**Nasz znak:
NZ/220/110/W2/2015**

WYJAŚNIENIE TREŚCI SPECYFIKACJI ISTOTNYCH WARUNKÓW ZAMÓWIENIA

dotyczy przetargu nieograniczonego znak: NZ/220/110/2015 pn. Dostawa sprzętu jednorazowego użytku do zabiegów neurochirurgicznych wraz z dzierżawą pompy aspiracyjnej dla SPWSZ w Szczecinie dla SPWSZ w Szczecinie

Pytanie 4, Zadanie 5, pozycja 4 (dren dokomorowy do drenażu)

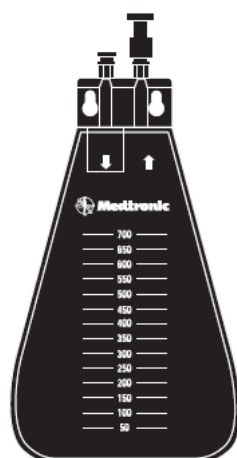
Prosimy o dopuszczenie przezroczystego drenażu (możliwość podglądu drenowanego płynu) o średnicy zewnętrznej 4,9mm oraz średnicy wewnętrznej (światło drenażu) 2,6mm. Długość drenażu 35cm. Dren ze znacznikami odległości widocznymi w RTG.

Odp. Zamawiający dopuszcza, nie wymaga.

Pytanie 11, dotyczy pakietu 6 – zastawka programowalna

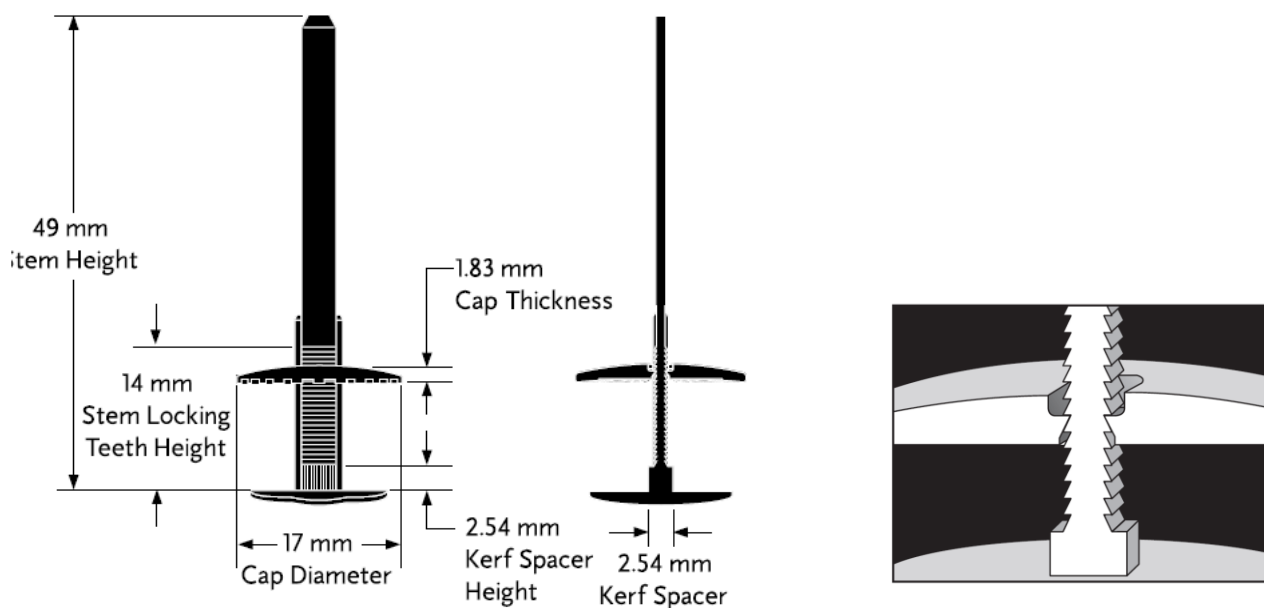
Czy Zamawiający wymaga zastawki programowalnej ze zintegrowanym urządzeniem antysyfonowym - zastawka oraz antysyfon tworzą jedną całość?

Odp. Zamawiający dopuszcza, nie wymaga.
